Fra: TMFKP BU
Sendt: 27. oktober 2014 11:39
Til: Vibeke Cedervall
Emne: VG: Høringssvar: Carlsberg II - Tillæg 4 (2013-0180258). Afsender: Henrik S. Simonsen

Tak for dit høringssvar i forbindelse med Carlsberg II - Tillæg 4

Høringssvar til forslag til Tillæg nr. 4 til lokalplan nr. 432 Carlsberg II (herefter Tillæg 4)

Snit 1: Nord for Humleby kan boligbebyggelsen (tv.) opføres i 4 etager ud til et grønt stiforløb.

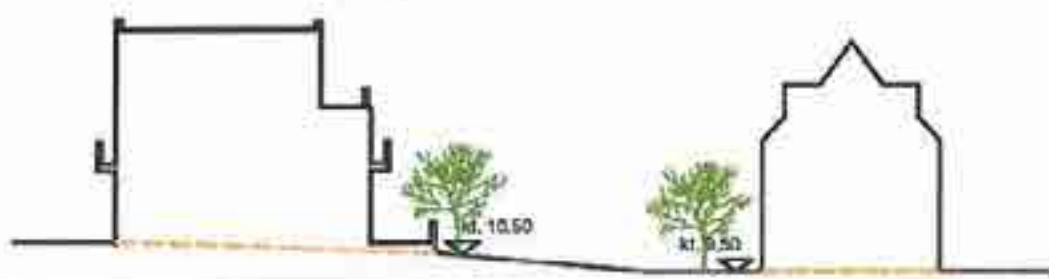
Snit 1 ud til det grønne stiforløb giver anledning til bekymring, idet den nye ejendom i 3 etager med en svagt tilbager trukket 4. etage visuelt virker voldsom og disharmonisk. Terrænkoten i det eksisterende snit er baseret på en opfyldskote, hvor der i forbindelse med anlægget af den nuværende p-plads er blevet fyldt jord på bagved Humleby. Kommunens "eksisterende kote" beregnet på et opfyldt og ikke et oprindeligt terræn, som hele vejen skræner ned fra toppen af Valby Bakke.

Husejerforeningens alternativ 1 Snit 1 (side 9). Reducer fra 3,5 til 2,5 etager

Snit 6: Vest for Humleby er ny boligbebyggelse (tv.) primært i 3 etager ud til et grønt stiftorløb

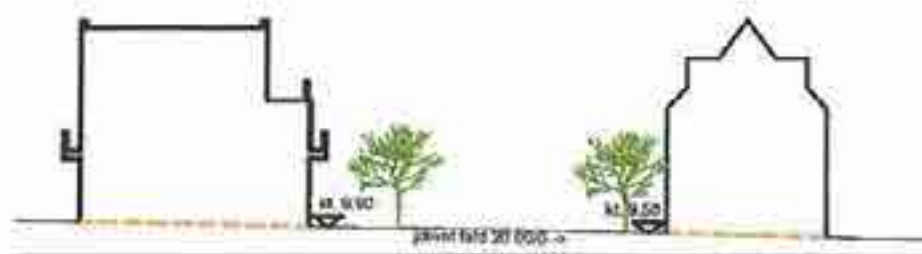
Snit 6 ud til det grønne stiftorløb mener Husejerforeningen er helt aldeles uacceptabelt. Den nye ejendom i 3 etager bliver voidsom og disharmonisk. Den ligger på en for høj terrænkote, da den er placeret på en opfyldt parkeringsplads. Derfor er kommunens "eksisterende kote" beregnet på et opfyldt og ikke et oprindeligt terræn.

Husejerforeningens alternativ 2 Snit 6 (side 10) reducer fra 3,5 til 2,5 etage

Tegning 12A - Delareal IVA - Bebyggelsesplan

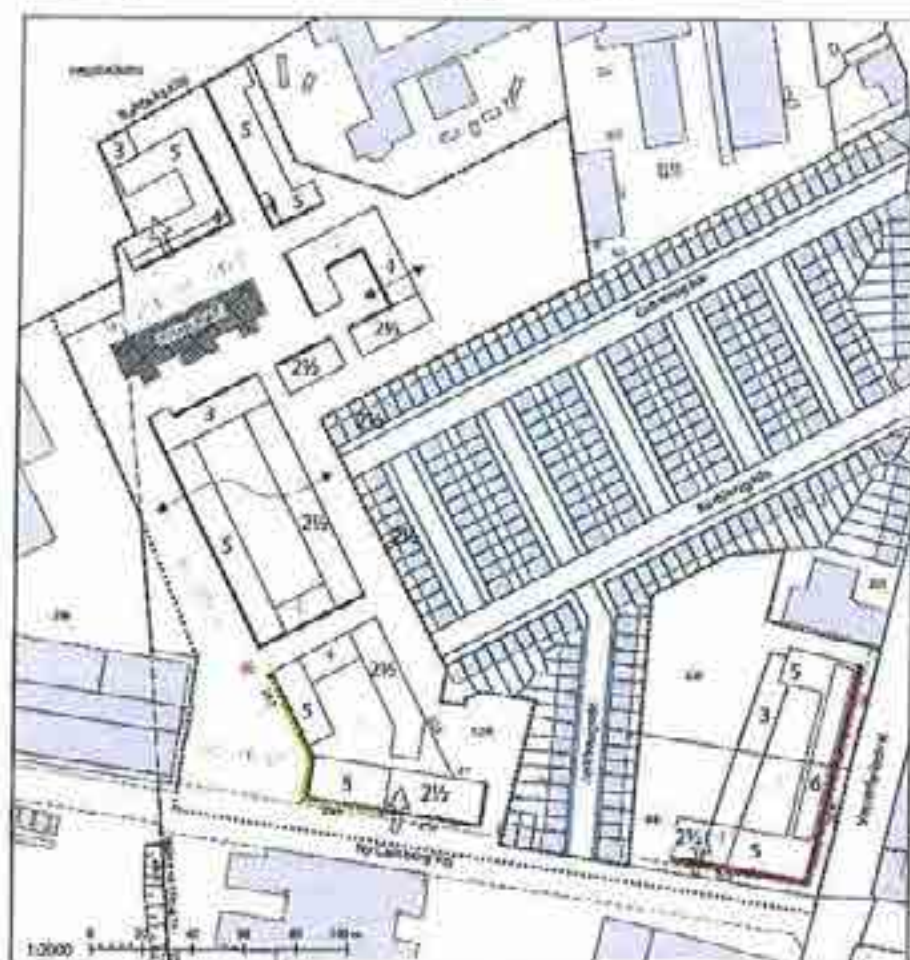
I det oprindelige forslag opereres med 20 meter smalt grønt haveareal vest og nordvest for Humleby. Det vil ikke få meget eftermiddagssol ifølge skyggediagram solhverv kl. 15.00. Derfor foreslår Husejerforeningen en nedskalering af etagene i forhold til snit 1 og snit 6, samt plan side 98 i Tillæg 4 (Tegning 12A - delareal IV – Bebyggelsesplan), som er inddraget i dette høringssvar.

Husejerforeningens alternativ 1 Tegning 12A delareal IVA - Bebyggelsesplan s. 98
